水素防護対策に関するBWR事業者への質問票

令和4年3月25日
原子力規制庁
東京電力福島第一原子力発電所事故に関する
知見の規制への取り入れに関する作業チーム

北陸電力株式会社

志賀原子力発電所 2号機
原子炉建屋水素防護対策に関する検討状況

図 希ガス・よう素の崩壊割合（実効エネルギー×放射能）

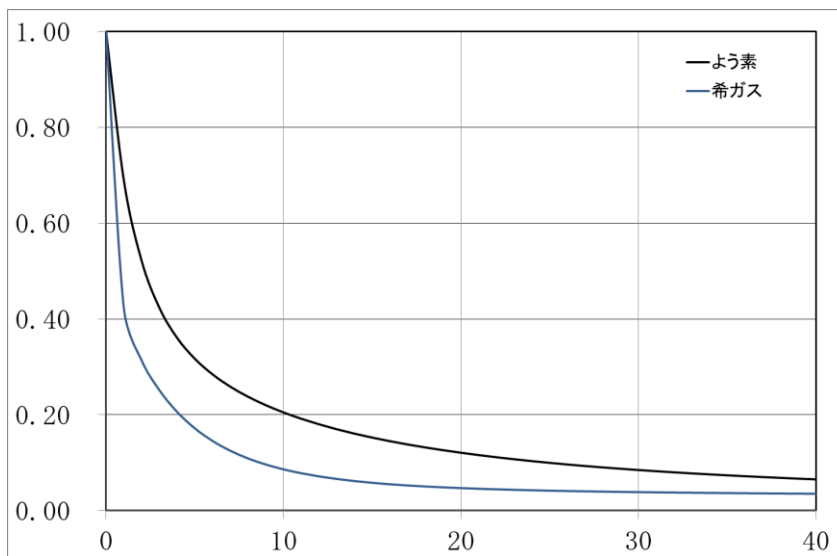
Q①-2 ベントのタイミングをどのように設定するか、その際の放射性物質（希ガス等）の放出量の想定を、格納容器破損防止の有効性評価の評価ケースとの比較で説明してください。

- Q①-1に記載した格納容器ベント判断基準の水素に注目した改定は現在検討中ですが、検討に当たっては原子炉建屋水素爆発リスクを低減しつつ、公衆被ばくリスクに有意な上昇が無いよう配慮しながら検討することが重要と考えております。
- また、格納容器ベントが早まった場合の放射性物質の放出量は現在持ち合わせておりませんが、参考に希ガス・よう素についてその崩壊割合（実効エネルギー×放射能）を簡易評価した結果を下図及び下表に示します。公衆被ばく線量は格納容器内の状態により変化するものの、概ね崩壊割合に依存すると考えております。
- このため、格納容器破損防止対策の有効性評価よりも格納容器ベントの実施時期が早まった場合、公衆被ばく線量が増加するリスクがあります。

図 希ガス・よう素の崩壊割合 (実効エネルギー×放射能)

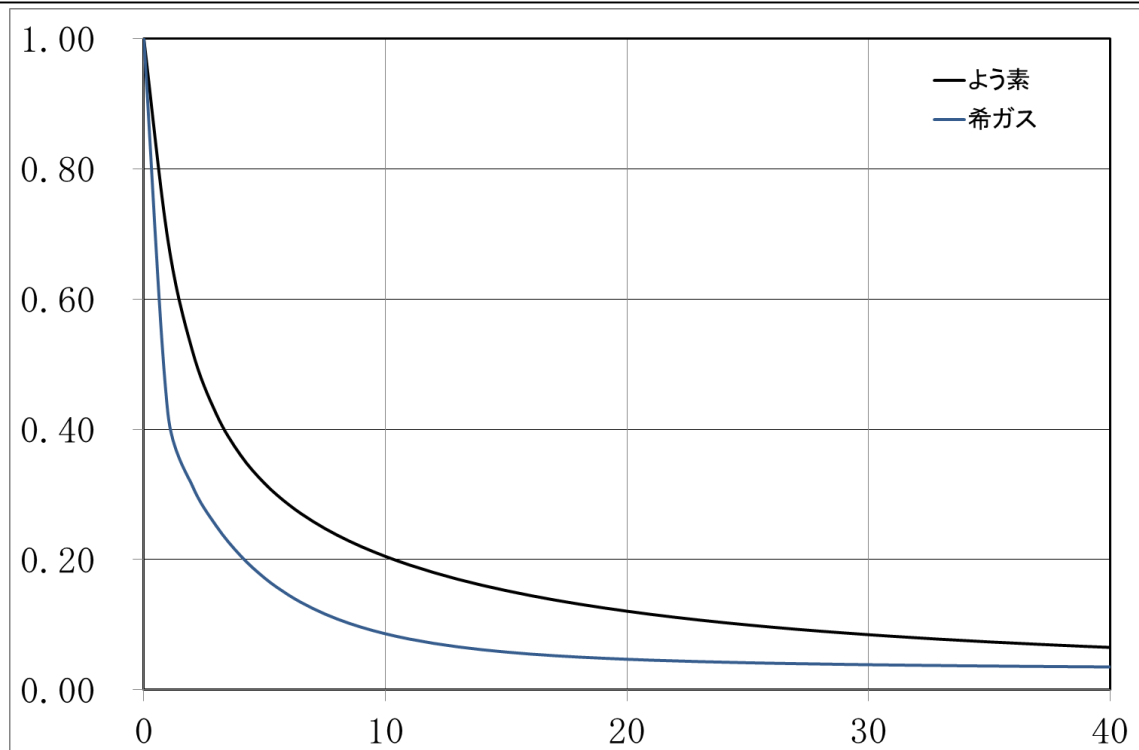
《参考》 希ガス・よう素の減衰曲線（関連Q：①－2）

※ 志賀2号機の格納容器破損防止対策有効性評価では、事象発生約28時間後に格納容器ベントをする見通しを得ているため、当該時間との比率を示します
